PAGO POR MODIFICACION DE EIA CAT 1, PROYECTO BODEGA DE ALMACENAMIENTO DE HARINA DE SOYA, R/L FRANK DE JESUS LEZCANO ARMUELLES

MODIFICACIÓN AL
ESTUDIO DE IMPACTO AMBIENTAL.

MINISTERIO DE AMBIENTE
 DIRECCIÓN REGIONAL DE CHIRIQUÍ
 SECCIÓN DE EVALUACIÓN DE IMPACTO AMBIENTAL
 INFORME TÉCNICO DE MODIFICACIÓN DEL EsIA No. 013-2023

UBICACION EN EL LOTE
ESCALA 1:1000

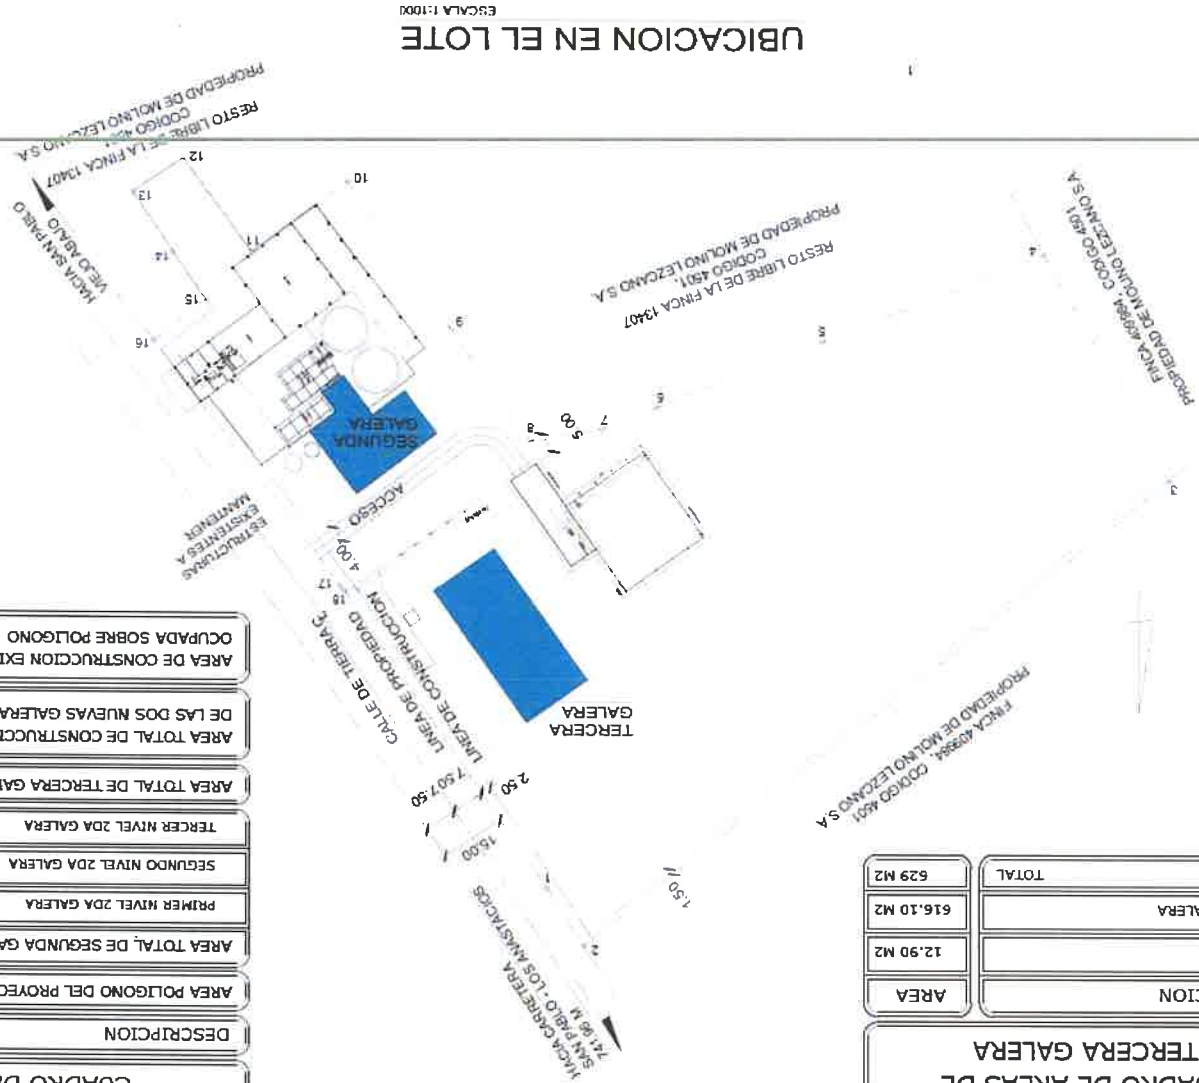
Descripción de la modificación a realizar, comparándola con el alcance del estudio de impacto ambiental aprobado. Adjuntar plano que ilustre la modificación propuesta, se presenta la descripción de la modificación propuesta para la elaboración de las dos galeras, sin embargo, no se aporta la información correspondiente al área total de construcción de ambas galeras y su ocupación en m2. Por lo antes expuesto, deberá:

a. Presentar, la información correspondiente de las áreas de construcción de cada galera en m2.	
Respuesta: Para mayor comprensión de las áreas de construcción de estas dos nuevas galeras, se especificaran las características por separados de ambas, con sus respectivas áreas en metros cuadrados (m2). Se adjunta plano en anexo. • La segunda nueva galera tendrá un área total de construcción de 521.35m2, ésta edificación contara con tres niveles. A continuación se detallan las áreas por nivel: Primer nivel de segunda galera → 320.10 m2 Segundo nivel de segunda galera → 120.95 m2 Tercer nivel de segunda galera → 80.30 m2 • La tercera nueva galera tendrá un área total de construcción de 629m2, y solo será de un solo nivel. A continuación se detallan las áreas en que se divide: Oficina → 12.90m2 Resto de galera → 616.10m2 Sumando el área total de construcción de las dos nuevas galeras incluyendo las áreas de cada nivel, tenemos un total de 1,150.35m2

CUADRO DE AREAS	
DESCRIPCION	AREA
AREA POLIGONO DEL PROYECTO	1Ha + 9518 M2
AREA TOTAL DE SEGUNDA GALERA	521.35 M2
PRIMER NIVEL 2DA GALERA	320.10 M2
SEGUNDO NIVEL 2DA GALERA	120.95 M2
TERCER NIVEL 2DA GALERA	80.30 M2
AREA TOTAL DE TERCERA GALERA	629 M2
AREA TOTAL DE CONSTRUCCION	1,150.35 M2
DE LAS DOS NUEVAS GALERAS	
AREA DE CONSTRUCCION EXISTENTE	3,200.00 M2
Ocupada sobre poligono

CUADRO DE AREAS DE TERCERA GALERA	
DESCRIPCION	AREA
OPICINA	12.90 M2
RESTO DE GALERA	616.10 M2
TOTAL	629 M2
